PLANBESKRIVELSE ENDRING

3305_441

Detaljregulering for Midtmoen 1

Utarbeidet av Halvorsen & Reine AS, 24.11.2025

Figur 6 Forslag til revidert plankart - plassering av f_LEK er justert, og konsentrert småhus er slått sammen til ett formål. Betegnelser er oppdatert.

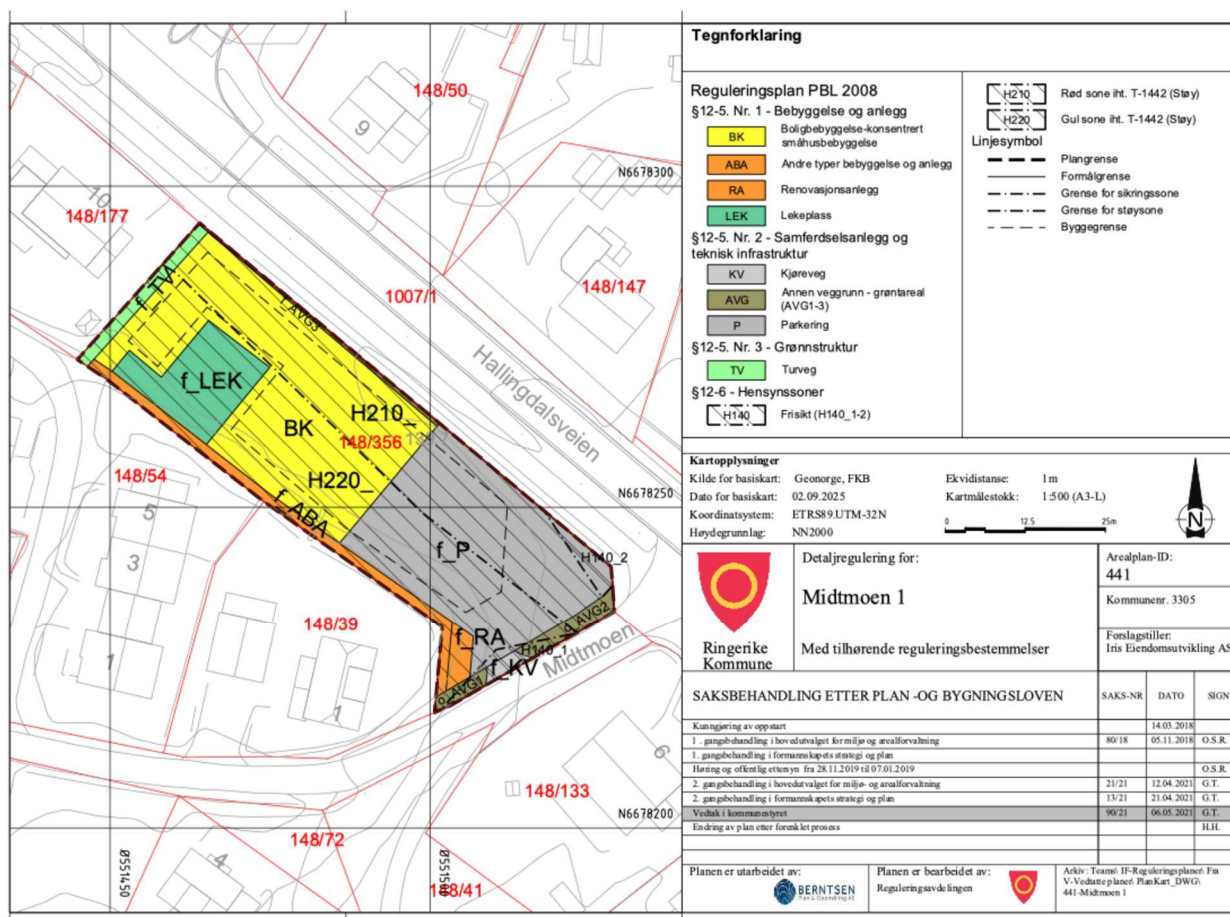
Området reguleres til konsentrert småhusbebyggelse, da i form av en lavblokk i tre etasjer med inntil 9 boenheter. Det foreslås å regulere området kun med ett formål for konsentrert småhus.

6.2.4 F_LEK – størrelse og utforming i tråd med gjeldende plan – kun justert plassering

Området reguleres til felles lekeplass, med størrelse tilnærmet likt som i gjeldende plan, med der plasseringen og form er justert og tilpasset planendring og ny typologi.

Figur 10 Foreslåtte høyder angitt med sort, høyder ifht gjeldende plan angitt med rødt.

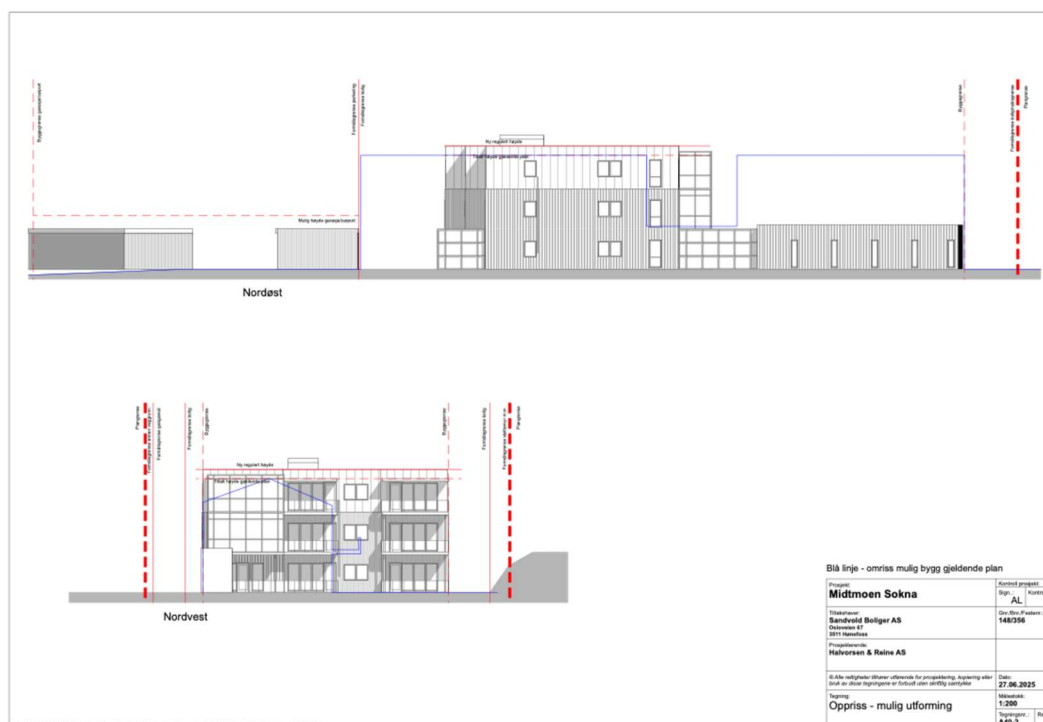
Planendring vil medføre at man kan oppføre et bygg med flatt tak, med maks gesims-mønehøyde på inntil 9,2 m fra gjennomsnittlig planert terreng. Dette er en endring fra gjeldende plan, der det er stilt krav om krav om saltak og maks gesims på 6,0 m, og maks mønehøyde på 8,5 m.

Maks høyde foreslås økt med inntil 0,5 m sammenliknet med gjeldende plan.

Som en følge av dette, er foreslått en skjerpet bestemmelse ifht estetikk, brudd og materialbruk er også skjerpet sammenliknet med gjeldende plan. Krav om materialskift mellom 2. og 3.etg vil være med på å bryte ned skala, og bidra til at bebyggelsen vil få en markert gesimslinje over plan 2. Se nedenstående bilde som viser tilsvarende utforming på Hønefoss skole.

Videre er det foreslått følgende endringer i bestemmelsene, sammenliknet med gjeldende plan (endringer markert med gult):

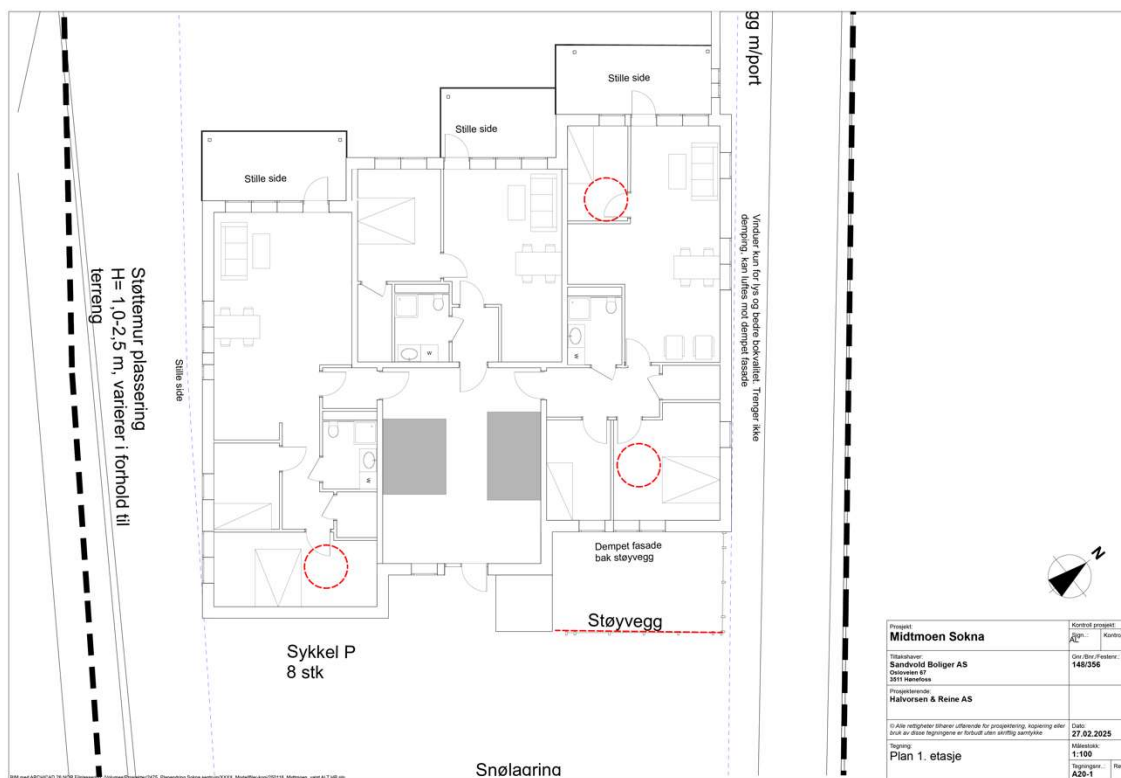
Nye bygninger til støyfølsomt bruksformål kan lokaliseres i områder med støy nivå utenfor fasade opptil $L_{den} = 66$ dB fra veitrafikk, forutsatt at alle boenheter får en stille side/dempet fasade hvor $L_{den} = 55$ dB eller lavere

Foreslått økning på 1dB vil oppleves som knapt merkbar. Det er foreslått å utforme gavlfasade med vinduer, først og fremst for å få inn lys. Det er forutsatt at man da ikke trenger å åpne vinduene denne veien, da bakenforliggende rom også har vindu mot stille side/dempet fasade.

Minimum 50 % av antall rom i hver boenhet til støyfølsomt bruksformål, derav minimum ett soverom, skal ha vindu mot stille side eller dempet fasade. Dette soverommet skal ha åpningsbart vindu. Støyreducerende tiltak på balkonger/terrasser tillates for å oppnå tilfredsstillende støyforhold.

Alle boenheter hvor ett eller flere rom til støyfølsomt bruksformål kun har vinduer mot støyutsatt side, må ha balansert mekanisk ventilasjon. Soverom som ikke vender mot stille side må ha minst ett åpningsbart vindu med lokal støyskjerming/dempet fasade.

Støy nivå på areal som medregnes i minste uteoppholdsareal (MUA) skal ikke overstige $L_{den} = 55$ dB.

Det tillates gjennomført støytiltak som beskrevet i støyrapport, revisjon dato 31.01.2025, eller nyeste revisjon av denne, for å oppnå tilfredsstillende støyforhold på fasader, uteoppholdsareal og lekeplass.

Figur 17 Mulig planløsning, 1. etasje

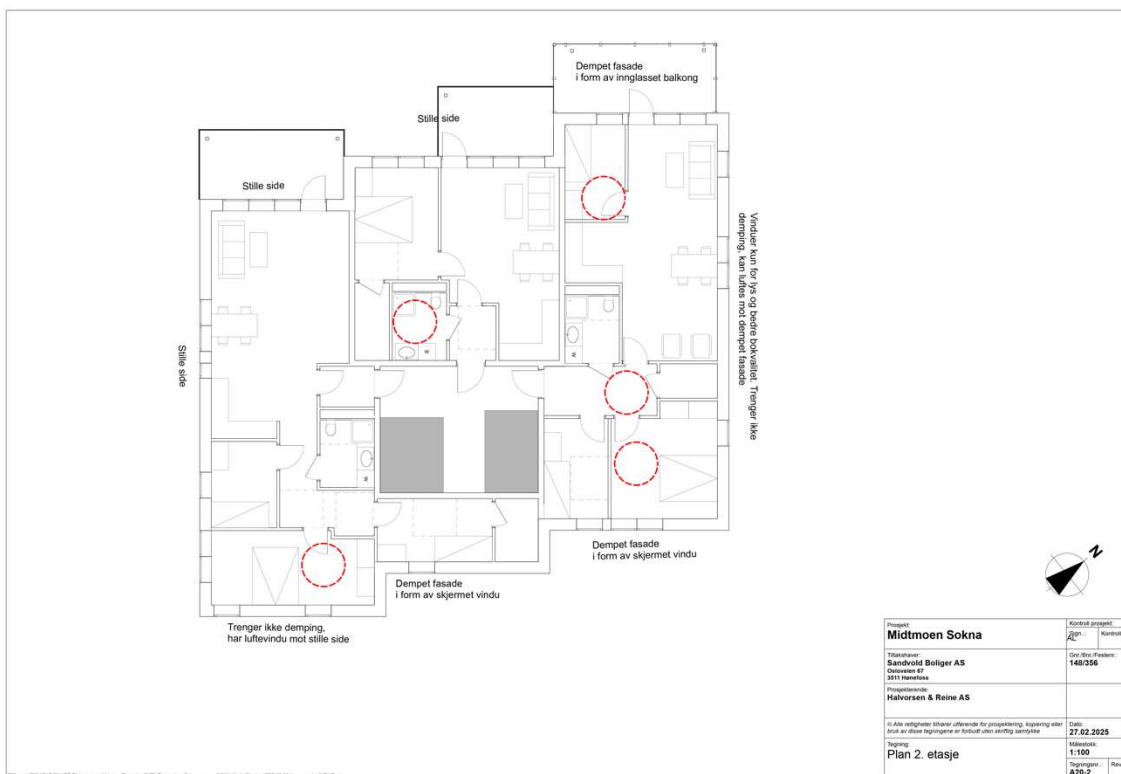
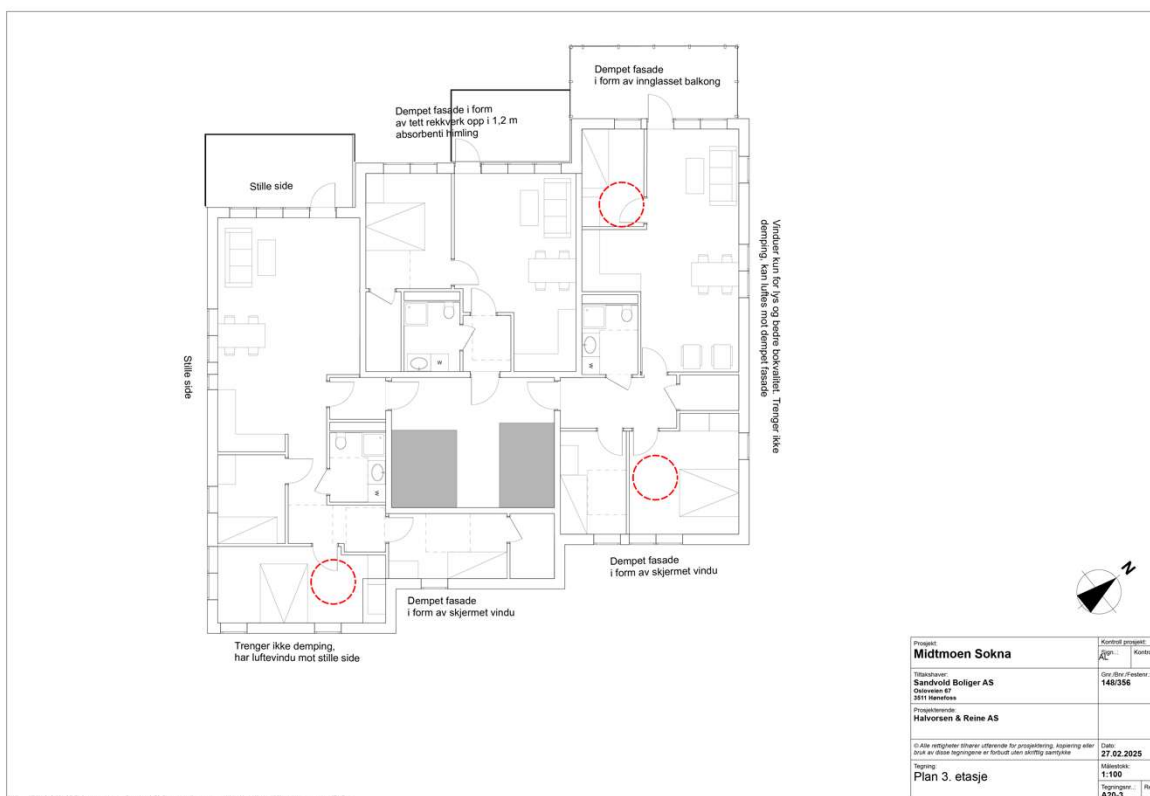
- Plan 1 – leilighet sør: krav til stille side er oppfylt
- Plan 1 – leilighet midt: krav til stille side er oppfylt
- Plan 1 – leilighet nord (mot vei): krav til stille side på bakkeplan er oppfylt ved støyskjerm på bakkeplan som vist (også sikret i gjeldende plan). (demping av soveromsvindu mot vei trengs ikke, da disse har luftevindu på annen fasade)

- Plan 2 – leilighet sør: krav til stille side oppfylt mot sørvest, behov for lokal skjerming av vindu for ett soverom
- Plan 2 – leilighet midt: krav til stille side er oppfylt

- Plan 2 – leilighet nord (mot vei): behov for dempet fasade, f.eks som innglasset balkong og lokal skjerming på vinduer på soverom (demping av soveromsvindu mot vei trengs ikke, da disse har luftevindu på annen fasade)

- Plan 3 – leilighet sør: stille side oppfylt mot sørvest, behov for lokal skjerming av vindu for ett soverom.
- Plan 3 – leilighet midt: behov for dempet fasade, f.eks ved tett glassrekkverk i høyde 1,2 og lydabsorberende himling.

- Plan 3 – leilighet mot nord (mot vei): behov for dempet fasade, f.eks som innglasset balkong og lokal skjerming på vinduer på soverom (demping av soveromsvindu mot vei trengs ikke, da disse har luftevindu på annen fasade)

Som det fremgår av det ovenstående, vil 6 boliger oppnå krav om stille side enten som følge av plassering av bygg eller støyskjerm langs vei som også skjermer uteareal (som i gjeldende plan), 2 boliger vil ha krav om dempet fasade i form av innglasset balkong e.l samt krav om skjerming av soveromsvindu, og 1 bolig vil ha krav om dempet fasade i form av tett rekkverk og lydabsorberende på balkong. Av leiligheter som har stille side, så vil 2 i tillegg kunne utformes med lokal skjerming av soveromsvindu.
